I . 概要編

1. 2号炉原子炉建屋直下を通るD-1破碎帯の評価について

去る5月22日、原子力規制委員会(以下「規制委員会」という。)は、当社の敦賀発電所敷地内破碎帯について有識者会合がとりまとめた評価書(以下「評価書」という。)を了承した。

K断層とG断層及びD-1破砕帯の位置図

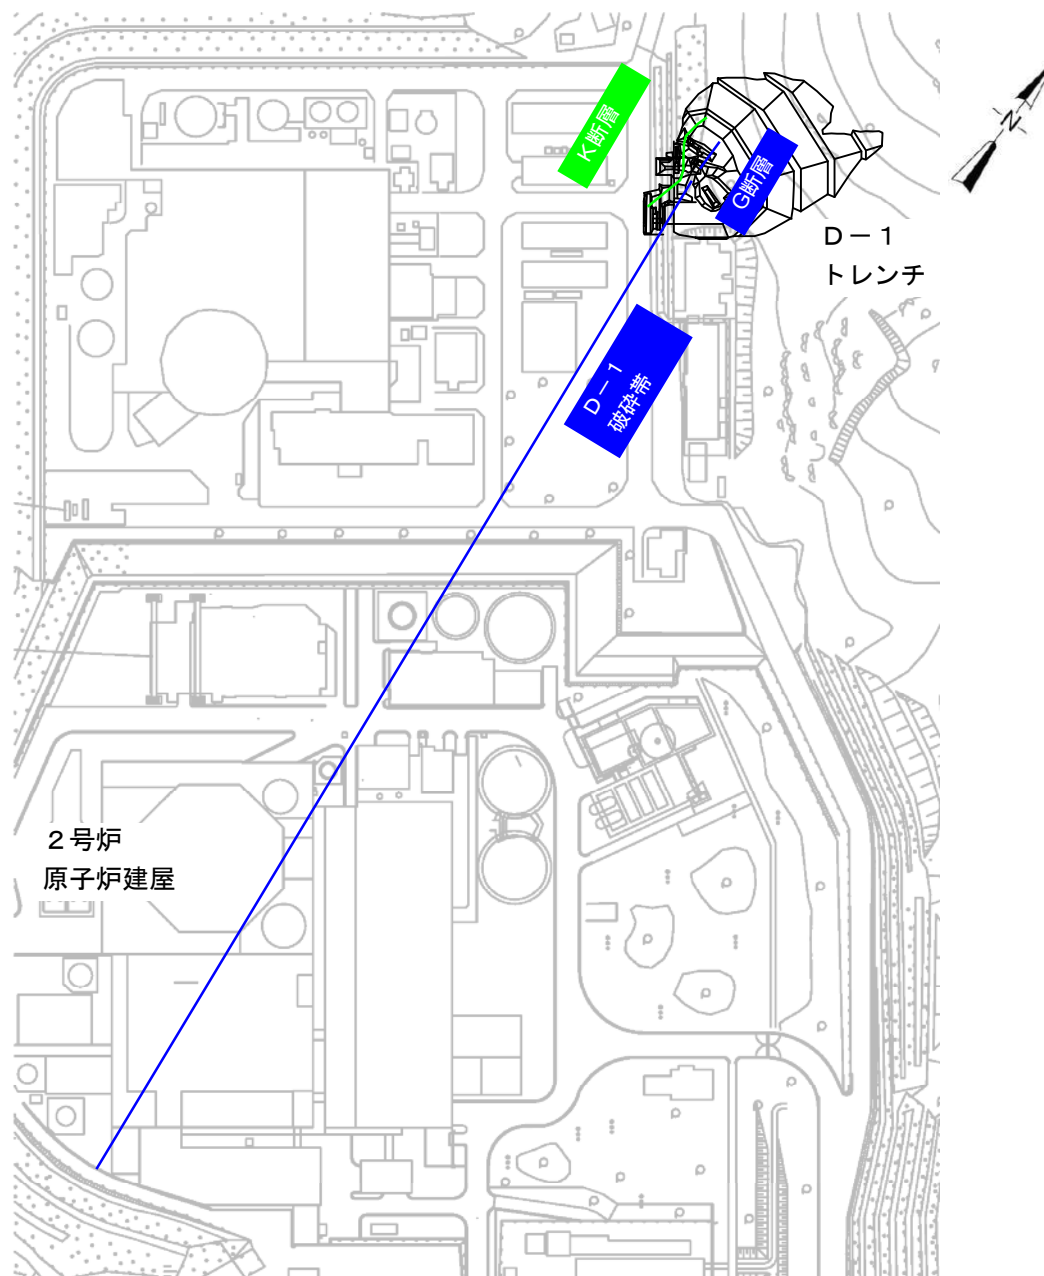
- (1) 評価書においては、当社が行った連続性の評価について、「断層の変位方向（正断層か逆断層か）の比較により、複数の断層の連続性の有無を特定しているが、その変位方向分析手法（試料薄片のミクロ観察）には限界がある等、適切に最新活動面の変位センスを認定していない可能性があること等から、G断層とD-1破碎帯が同一のものであるとは特定できないと考える。」としている。

- (2) このため、破碎帯及び断層の最新活動面の変位センスの認定の信頼性を向上させるため、以下の事項を新たに拡充して調査及び分析を行った。
- (a) 最新活動面の認定に当たっては、露頭、ブロック試料、薄片試料とマクロからミクロスケールの整合性を十分確認した上で、直線的に全体を切断する最も軟質な面を絞り込んで観察を行った。また、一部のブロック試料については、CT画像解析も導入し、試料表面にしか現れていない面だけではなく構造を切る連続的な全ての面を調査することにより、最新活動面をより正確に観察した。

- (b) 薄片試料の顕微鏡観察については、最新活動面における運動方向をより正確に認定するため、最新活動面の水平面・鉛直面を基準にしたものに加え、最新活動面の条線の向きに沿った方向を基準にすべきとの指摘を踏まえ、条線の向きに沿った方向を基準にした方法での観察も実施した。また、一部については実体顕微鏡によるブロック試料の条線観察も併用して行った。そして同一箇所の薄片試料について両基準により観察を行った結果、すべてのケースにおいて水平・鉛直面基準、条線方向基準のいずれの方法でも同様の変位センスが観察されることを確認した。

- (c) なお、条線の向きの判定に当たっては、条線を統計的に整理し、変位センスをより客観的に判断する必要があるとの指摘を踏まえ、複数の試料を採取できる露頭では一露頭当たり20点程度で条線を測定し、統計処理した上で条線の向きを観察した。
- (d) さらに上記の最新活動面の変位センスの他、破碎帯の性状(断層ガウジの構成粒子の形状、断層ガウジの縞状構造の有無、色調、断層幅、硬さ等の類似性)についても十分観察した。

(3) このように拡充した調査内容及び分析手法によって、破砕帯及び断層について最新活動面の変位センスや性状等の特徴を調査した結果、

- ① 最新活動面については、**K断層**は縦ずれ主体の**逆断層センス**であり、**G断層及びD-1破砕帯**は縦ずれ主体の**正断層センス**であること、また走向・傾斜や断層ガウジの構成粒子の形状などの特徴についても、**K断層は、G断層及びD-1破砕帯とは異なることを確認した。**
- ② これらのことから、**G断層及びD-1破砕帯は一連の構造である一方、K断層はG断層及びD-1破砕帯とは一連ではないことが明らかになった。**

D-1トレンチ(地質平面図)

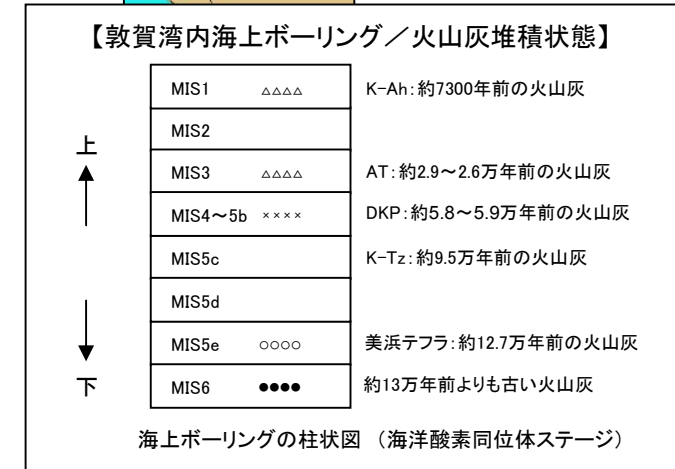
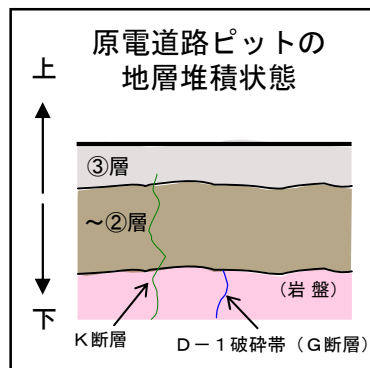
① 評価書では、「K断層は、③層をずらしているが、③層より上位の⑤層までは、ずれが達していない」とする一方、「特に⑤層下部で確認したとする火山灰(テフラ)について、降灰層準の認定及びテフラの同定が不十分であることから、⑤層下部を約12万年前の地層と特定するのは困難であると考える。」とし、また「③層と⑤層(約9.5万年前のK-Tz降灰層を含んでいる地層)は、それ程堆積時期に差がないと考えられるため、③層についても、後期更新世の地層である可能性が否定できない」としている。

② K断層の活動性について、評価書においては、「上載地層法による確認がD－1トレンチ内1箇所の露頭のみでしかなく、活動性評価としての信頼性は低い」旨の指摘があるが、今回、2箇所目となるD－1トレンチ外南側の原電道路ピットにおいて、K断層は③層上部に変位・変形を与えていないことを確認できたことから、これまでの評価を変える必要のないことが改めて確認された。

① D－1トレンチ内では、K断層は、③層下部には変位・変形を与えているが、⑤層下部には変位・変形を与えていないことを確認した。このことは、既に評価書においても確認されている。**【別添2】**

D-1トレンチ全域(幅約50m)にわたり新たに10箇所を加えて、計18箇所の測線で連続サンプリング調査を実施した。【別添2】

- (a) K断層は、D-1トレンチ北壁面で③層下部の堆積層内のN-S方向のせん断面として出現し、
- (b) その後D-1トレンチ内の西側ピット付近でNW-SE方向に向きを変え、擁壁撤去法面付近で再度N-S方向に変化するなど蛇行しながらずれ(変位量)が急激に減少し、D-1トレンチ外南側の原電道路ピットの③層内で変位がほぼ認められなくなる(消滅している)ことを確認した。

K断層は、非常に大きく蛇行し、極めて狭い範囲で消滅するなど、活断層とは大きく異なる特徴を示し、かつ、2号炉原子炉建屋の方向には延びていない

地質年代・後期更新世の指標テフラ(火山灰)

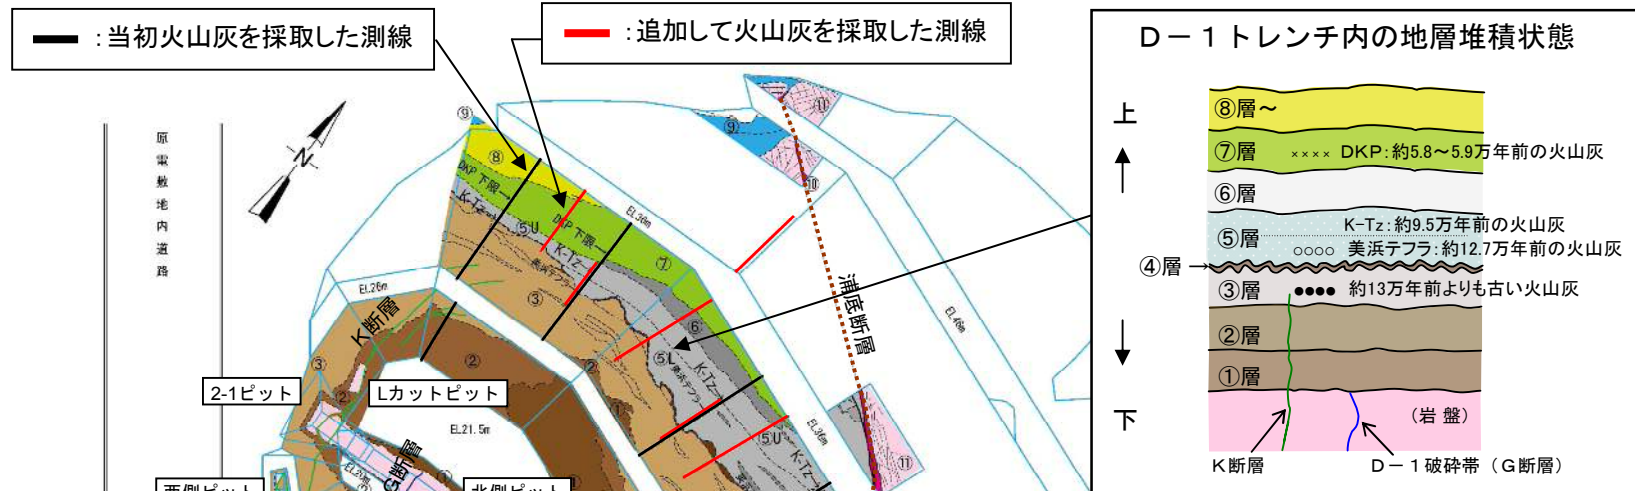
(ii) なお、評価書におけるテフラの検出頻度が低いことにより信頼性が相当低い旨の指摘に対しては、以下の(a)～(c)の理由から、信頼度の高いテフラ分析ができていると判断できる。

評価書における美浜テフラの年代を判定する根拠として、既往の研究論文の信頼性が低い旨の指摘については、新たに既存の調査・研究成果を収集、確認するとともに、必要に応じそれらの調査・研究の実施者から試料を入手して、⑤層下部の普通角閃石と比較し、美浜テフラの年代に係るデータの拡充を行った。その結果、以下の(a)、(b)の観察事実から、美浜テフ

その結果、⑤層下部に含まれる普通角閃石の成分・屈折率は、美浜テフラの模式地(美浜町/若狭町気山)で採取された美浜テフラ及び三方湖東岸で採取されたNEXCO80 (Lower) (石村他、2010)の成分・屈折率と一致し、それ以外のテフラの普通角閃石の成分の特徴とは明らかに異なっていることから、⑤層下部に含まれるテフラは美浜テフラ(NEXCO80 (Lower))であると判明した。【別添3】

ラ(⑤層下部の普通角閃石)の降灰時期は約12.7万年前であると判断した。

(a) ⑤層下部の普通角閃石は、模式地で採取された美浜テフラ及び NEXCO80 (Lower) 中の普通角閃石と成分・屈折率が一致していること(前述(ア)のとおり)。

(b) NEXCO80 (Lower) 中の火山ガラスは、琵琶湖で採取された約12.7万年前のBT37(長橋他、2004)中の火山ガラスと成分・屈折率が一致していること。

③層で検出された普通角閃石については、以下の(a)、(b)から中期更新世の海洋酸素同位体ステージ6(MIS6 :約13万年前以前)に堆積したものであると判断した。
